**SK-DMW207「改善早禾坑現有通道」**  
**諮詢期間收到的意見**

西貢民政事務處曾就擬議工程項目「SK-DMW207 改善早禾坑現有通道」（附件一）諮詢相關持份者。現整理及歸納持份者的意見，供委員參閱及討論。

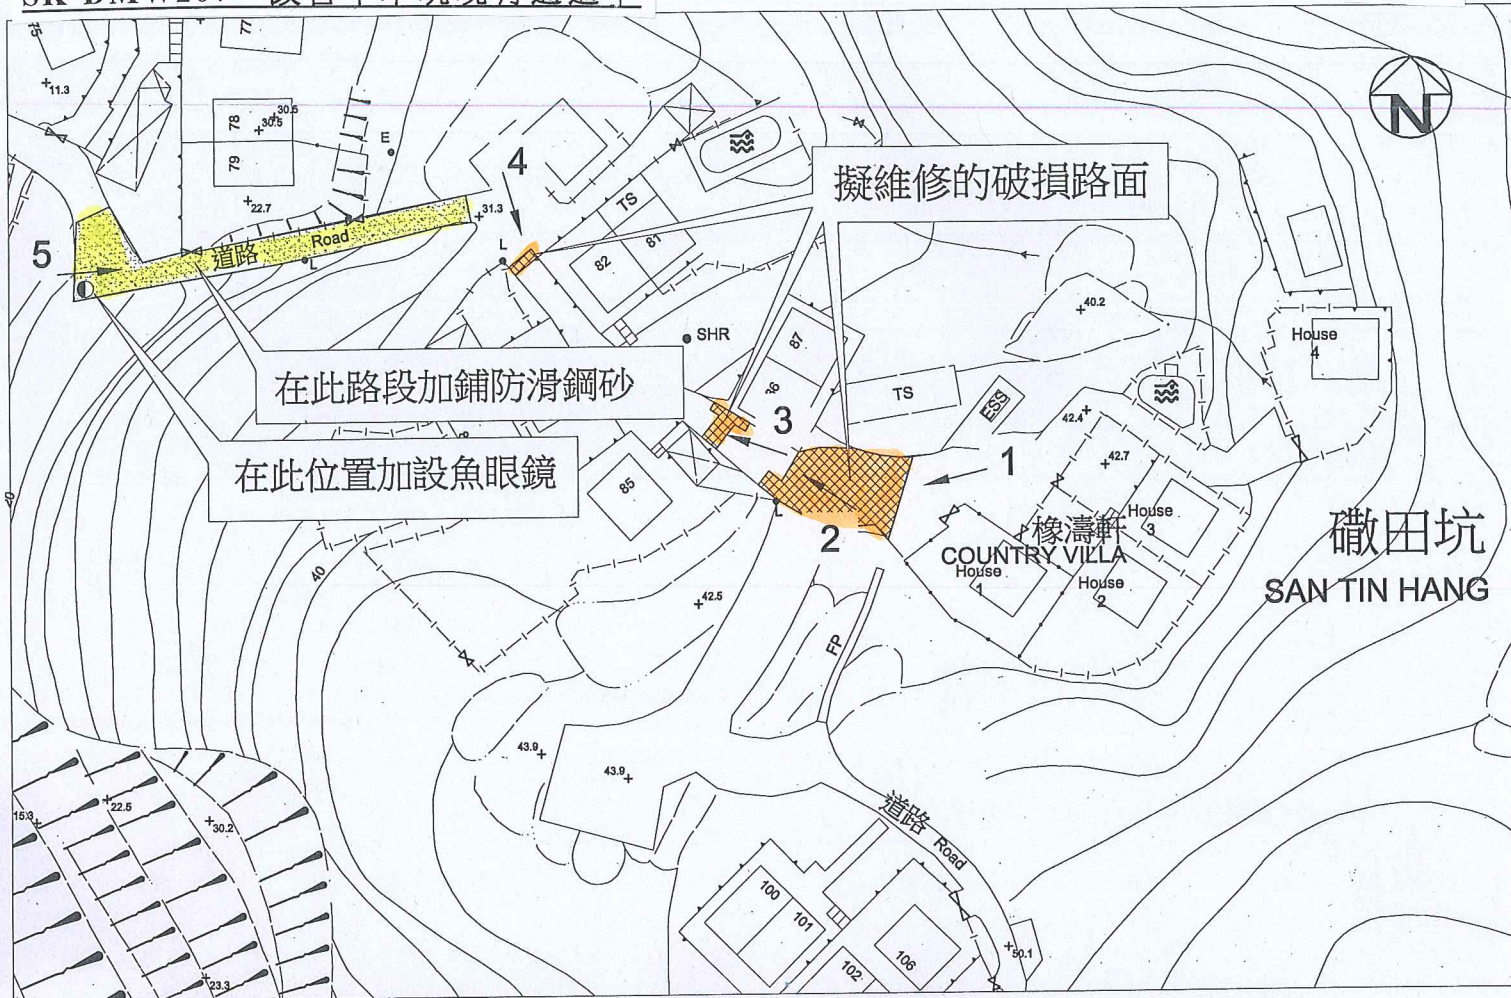
反對是項工程建議的持份者提出的意見撮錄如下：

- 工程可能促成附近的村屋興建項目，但擬修建通路闊度並不足以容納更多日常車輛使用，屆時可能造成擠塞，影響緊急救援車輛通行；
- 部分擬修建通路斜度較大，倘若車輛流量增加，可能造成危險；
- 工程期間如須長期封路，居民難以徒步進出，亦影響校車及運送日常物資的車輛服務；
- 在較斜路段上擬鋪設的防滑鋼沙可能容易耗損，影響安全；及
- 擬建減速路壘未能有效促使車輛減速，天雨期間可能反而造成危險。
